CUP C14E21001220001	TITOLO INTERVENTO "TORINO, IL SUO PARCO, IL SUO FIUME: MEMORIA E FUTURO' REALIZZAZIONE DELLA BIBLIOTECA CIVICA E RIQUALIFICAZIONE DEL TEATRO NUOVO"
CODICE OPERA 22044D02

ELABORATO N. VF001	TITOLO ELABORATO Prevenzione Incendi - Relazione
------------------------------	--

DATA EMISSIONE 20/11/2024	SCALA -	AREA PROGETTUALE Progetto Antincendio - vigili del fuoco
-------------------------------------	------------	--

VERSIONE	DATA	DESCRIZIONE	REDATTO	CONTROLLATO
0	20/11/2024	Emissione Progetto Esecutivo	ABDR	ABDR
1	26/02/2025	Integrazioni Progetto Esecutivo (rif. Prot.n.1840/21.02.2025)	ABDR	ABDR

3.2.2 Variante 02 – Piano Interrato: sostituzione del locale deposito costumi con locale impianti elettrici

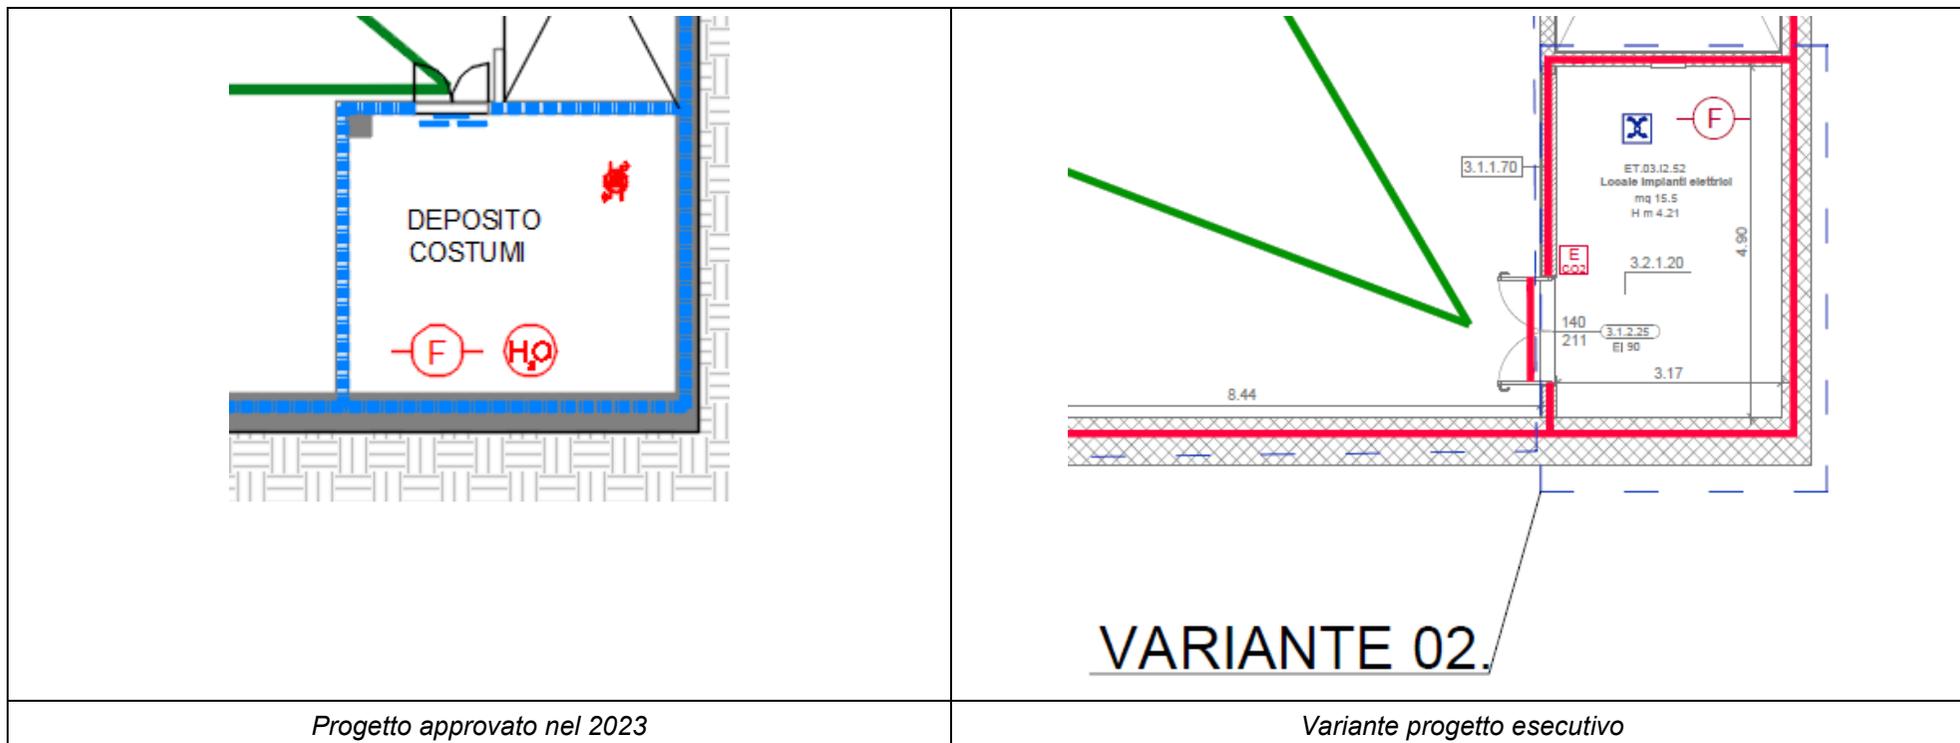
Il volume del locale deposito costumi è stato ridotto ed è stato trasformato in “ET.03.I2.52 - locale impianti elettrici”. Tale locale sarà in ogni caso opportunamente compartimentato, nel rispetto di quanto previsto al DM 19/08/1996. Sarà mantenuto l'impianto di rivelazione fumi e l'impianto di immissione/estrazione meccanica, l'impianto di spegnimento a sprinkler sarà sostituito con impianto di spegnimento automatico idoneo alla destinazione d'uso del locale tecnico. La sua realizzazione non ha comportato modifiche alle vie di esodo già previste dal progetto antincendio approvato nel 2023 e non ha introdotto variazioni nel carico d'incendio..

In precedenza, il locale impianti si trovava al piano terra adiacente al locale MT/BT di IRETI ma dato che quest'ultimo doveva essere ingrandito è stato necessario ricollocare il locale impianti al piano interrato.

3.2.3 Variante 03 – Piano Interrato: aggiunta del locale pulizie

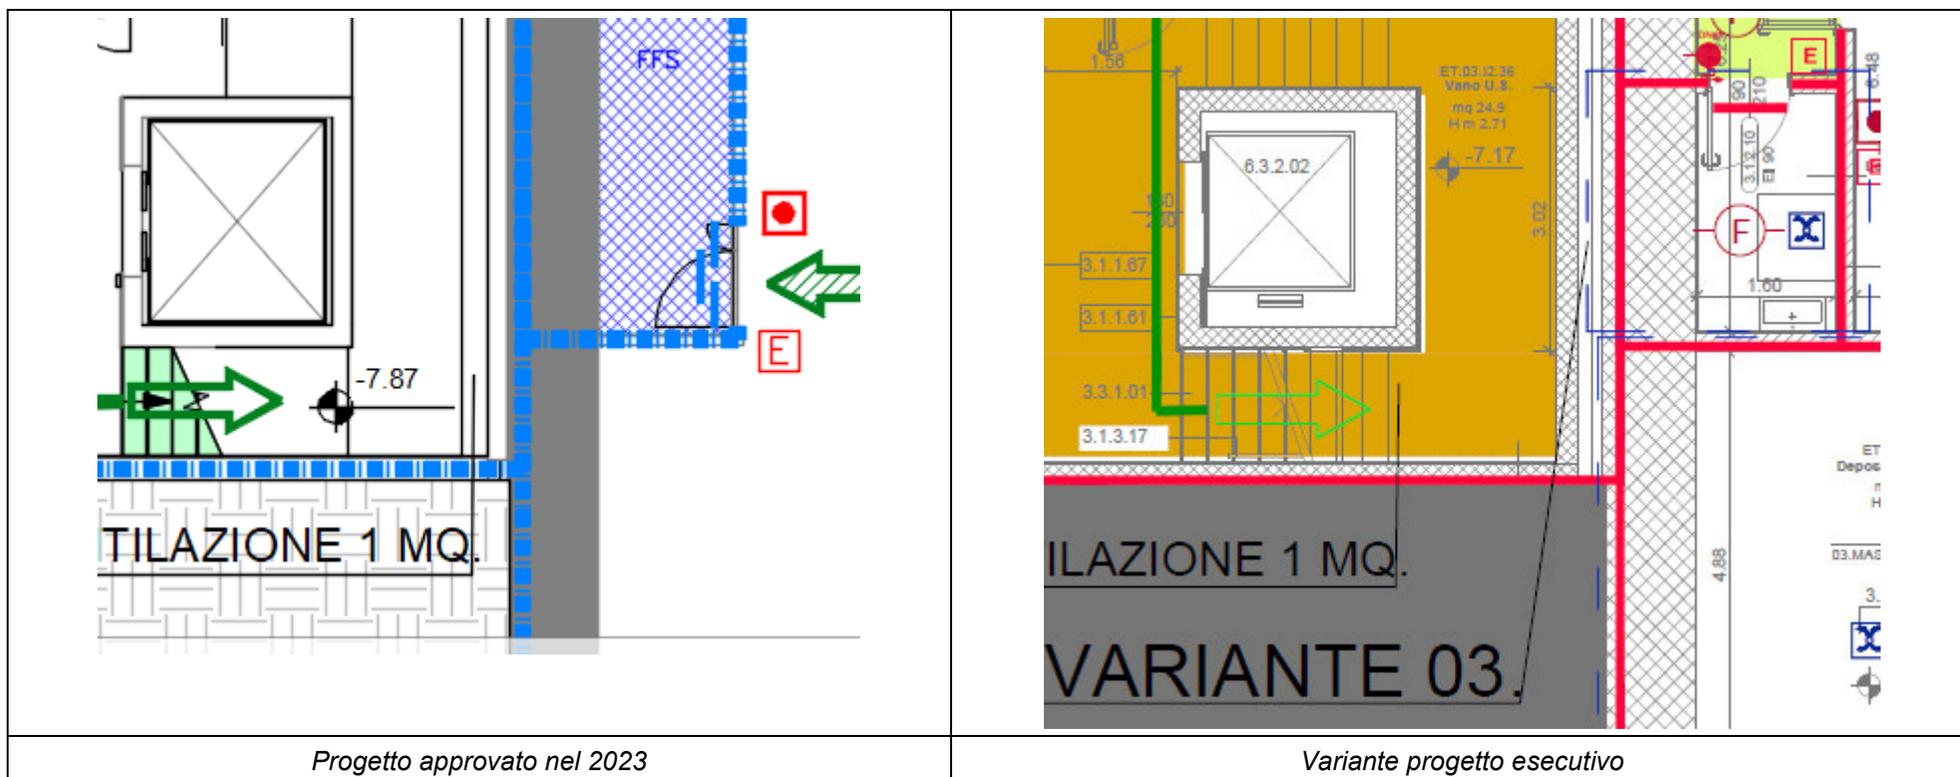
Al piano interrato è stato aggiunto il locale “ET.03.12.65- locale pulizie”. Tale locale sarà in ogni caso opportunamente compartimentato, nel rispetto di quanto previsto al DM 19/08/1996. Sarà mantenuto l’impianto di rivelazione fumi e l’impianto di immissione/estrazione meccanica e l’impianto di spegnimento a sprinkler sarà eventualmente sostituito con impianto di spegnimento automatico idoneo alla destinazione d’uso del locale tecnico.

Si è reso necessario aggiungere tale locale poiché nel progetto precedente non era stato introdotto e risulta necessario sia per ricaricare le macchine di servizio pulisci-pavimento che come deposito attrezzature per le pulizie.

3.2.4 Variante 04 – Piano Interrato: modifica locale filtro

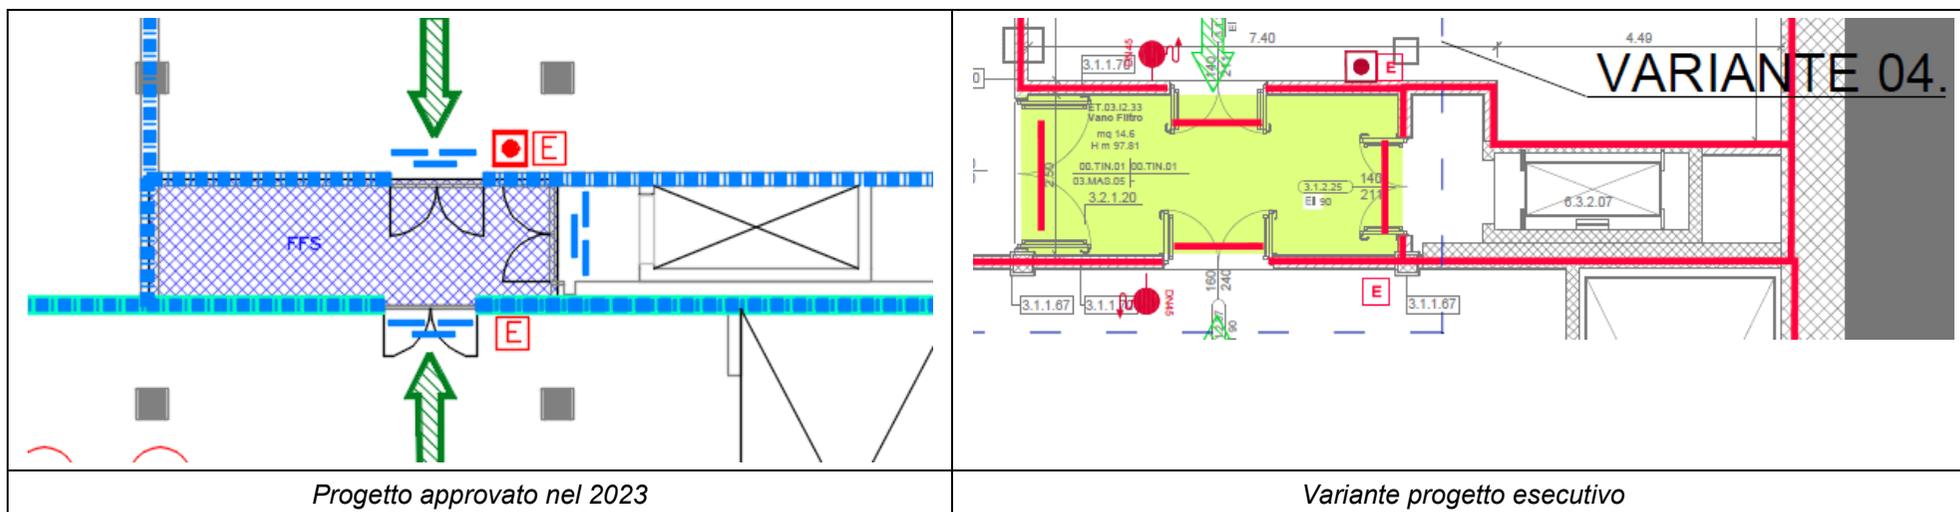
La modifica del filtro ha riguardato lo spostamento del muro di separazione tra “ET.03.I2.33 - locale filtro” e il “ET.03.I2.29 - locale impianti” verso il locale impianti e l’apertura di una porta verso l’adiacente “ET.03.I2.30 - locale impianti”.

Si è reso necessario spostare il muro per consentire la realizzazione e l’apertura della porta 3.1.2.25 verso il montacarichi e inserire la porta 3.1.2.38 per utilizzare il montacarichi presente sulla torre scenica per portare gli impianti nel locale impianti ET.03.I2.30.

3.2.5 Variante 01 – Piano Terra: realizzazione di una nuova uscita in luogo di quella per carico/scarico

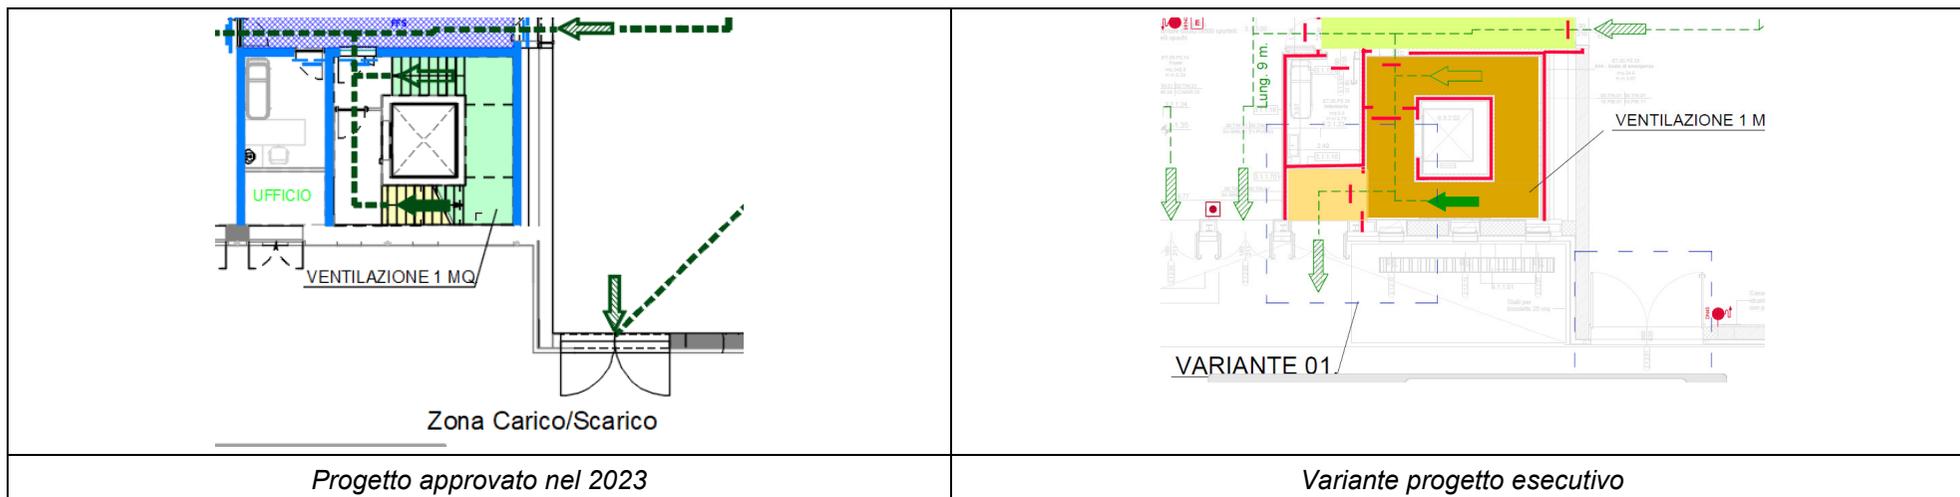
La porta di grandi dimensioni, pari a 360 x 635 cm, asservita alle operazioni di carico e scarico del materiale per l’allestimento degli spettacoli direttamente sulla scena, era stata erroneamente indicata come via di esodo, sebbene l’uscita verso l’esterno si trovi ad una quota superiore di oltre 60 cm rispetto al marciapiede esterno e comunque non sia stata conteggiata, nel progetto approvato, come uscita nella determinazione della capacità di deflusso in caso di emergenza. Tale dislivello è esistente sin dall’origine e consente il trasbordo dal pianale di carico dei camion, eliminando la necessità di utilizzare muletti o altri mezzi di sollevamento per la movimentazione del materiale scenico. Per garantire la sicurezza in fase di esodo la stessa porta, di fatto impraticabile a causa del dislivello non considerato in fase di PFTE, è stata esclusa dai percorsi di esodo dalla scena e al fine di prevenire interferenze con il transito pedonale sul marciapiede adiacente, l’apertura delle ante è stata progettata correttamente verso l’interno.

Per compensare tale esclusione, in prossimità della scala lato sud adiacente la torre della scena si è provveduto a realizzare, mediante la riduzione di un locale destinato ad ufficio, una nuova uscita, che consente sia il deflusso dalla scala sia dalla scena, mantenendo la capacità di deflusso compatibile con gli affollamenti dell’intero complesso così come garantito dal progetto antincendio approvato nel 2023. L’aggiunta di un’uscita diretta verso l’esterno consente infatti ai flussi provenienti dalla scena e dal piano superiore di raggiungere la pubblica via senza dover interferire con lo spostamento degli spettatori presenti in platea.

Tale modifica si è resa necessaria poiché il dislivello rendeva di fatto impraticabile la porta asservita al carico/scarico come via di esodo.

3.2.7 Variante 03 – Piano Terra: Realizzazione di doppie porte di accesso alla sala dal Foyer

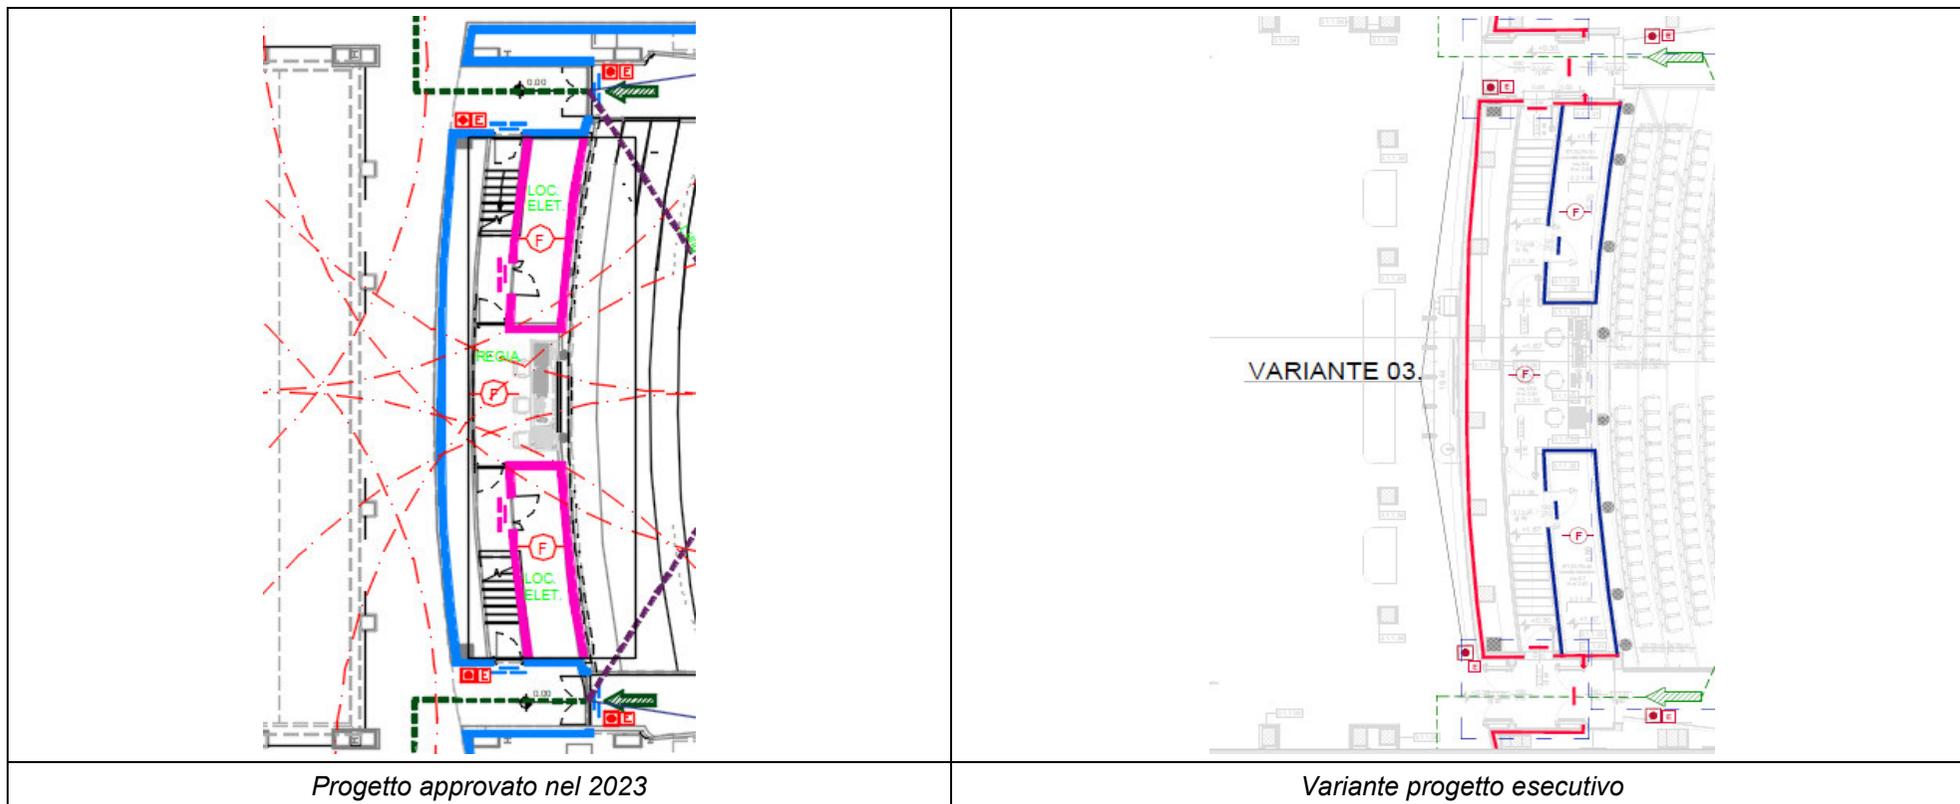
La variante ha riguardato l'introduzione di un'altra porta a ciascuno degli accessi alla sala principale lato Foyer e l'introduzione di tende agli accessi laterali dove non sarà possibile realizzare una doppia porta. In ottemperanza a quanto previsto dal DM 19/08/1996 per la reazione al fuoco dei materiali tali tendaggi saranno in *classe 1 come materiali suscettibili di prendere fuoco su entrambe le facce*.

Tali modifiche si sono rese necessarie per ottemperare al progetto acustico.

3.2.8 Variante 04 – Piano Terra: Riduzione numero complessivo di posti in platea

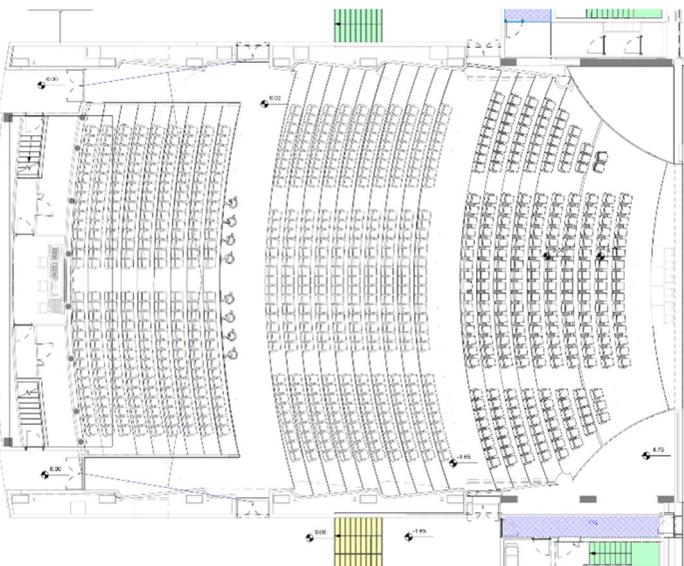
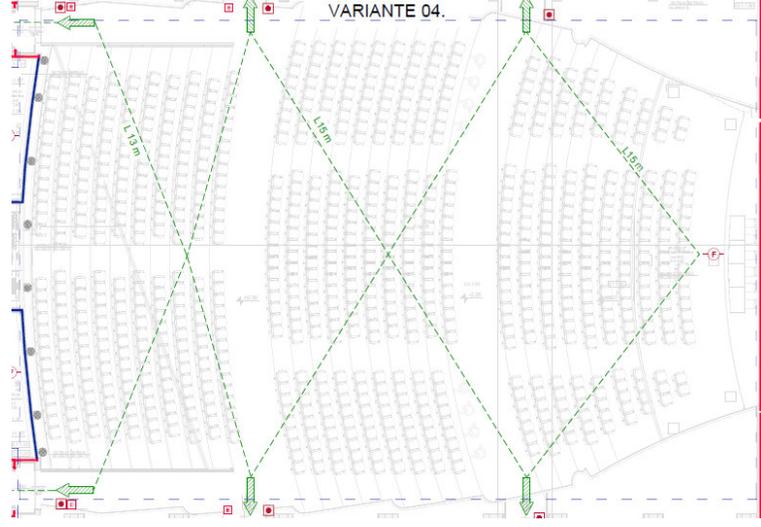
A seguito delle variazioni architettoniche della sala per ottemperare al progetto acustico, la variante ha riguardato la riduzione del numero di posti in platea da 882 a 840, comprensivi di sedute fisse e mobili (fossa orchestra chiusa). Il numero di poste per persone con mobilità ridotta non ha subito variazioni ed è rimasto pari a 8, tali posti hanno subito solo una variazione di settore dal 3 a e b al 2 a e 2 c.

3.2.9 Variante 01 – Piano Primo: Realizzazione di doppie porte di accesso alla sala dal Foyer

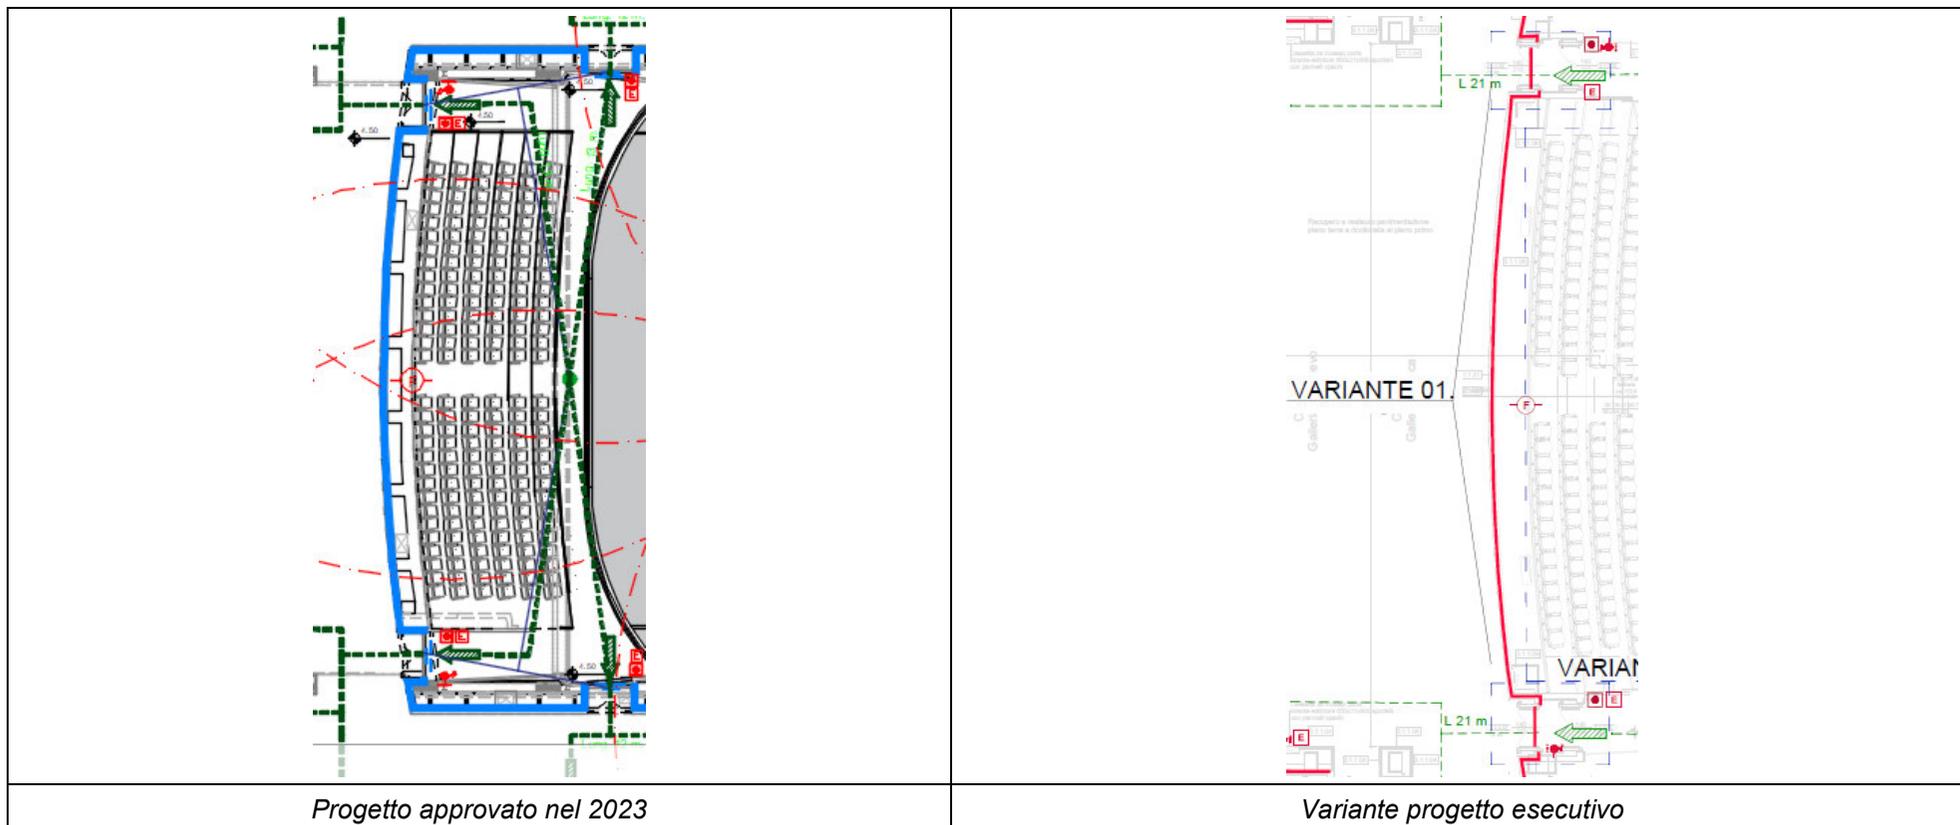
La variante ha riguardato **2b** produzione **1b** altra porta a ciascuno degli accessi alla galleria lato Foyer e l'introduzione di tende agli accessi laterali dove non sarà possibile realizzare una doppia porta. In ottemperanza a quanto previsto dal DM 19/08/1996 per la reazione a **3b** dei materiali tali tendaggi saranno in *classe 1 come materiali suscettibili di prendere fuoco su entrambe le facce*.

*Tali modifiche si sono rese **2c** necessarie per **1c** temperare alle esigenze acustiche, di visibilità e di confort.*

3.2.10 Variante 02 – Piano Primo: Riduzione numero complessivo di posti in galleria

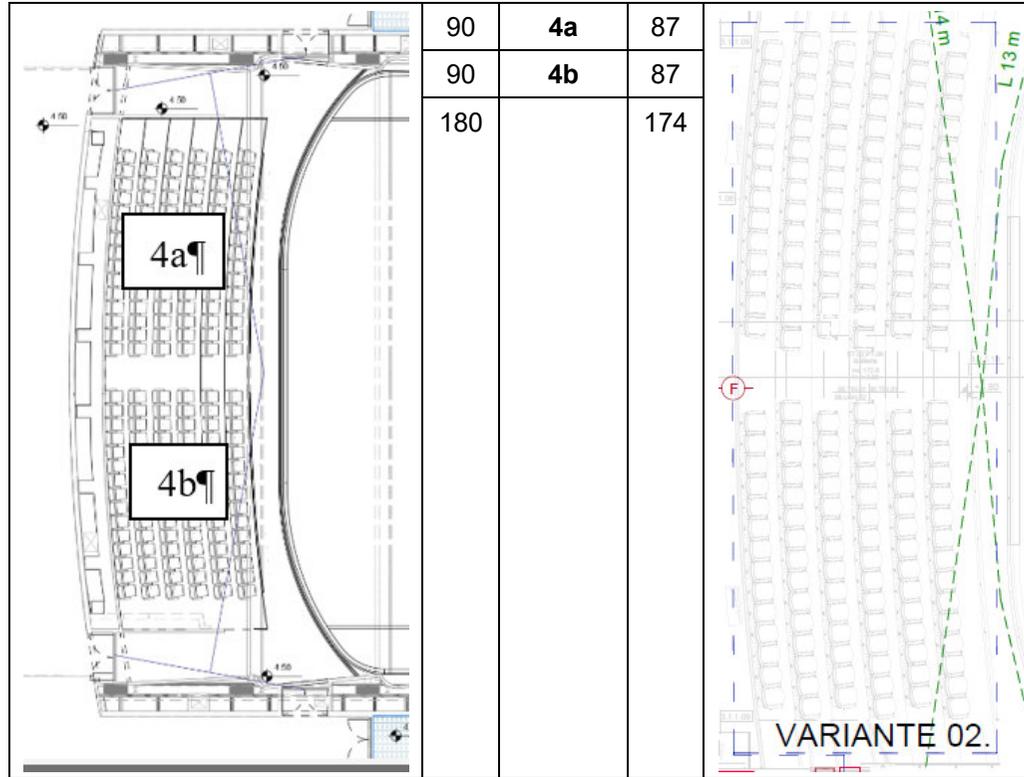
A seguito delle variazioni architettoniche della sala per ottemperare al progetto acustico, la variante ha riguardato la riduzione del numero di posti in platea da 180 a 174.
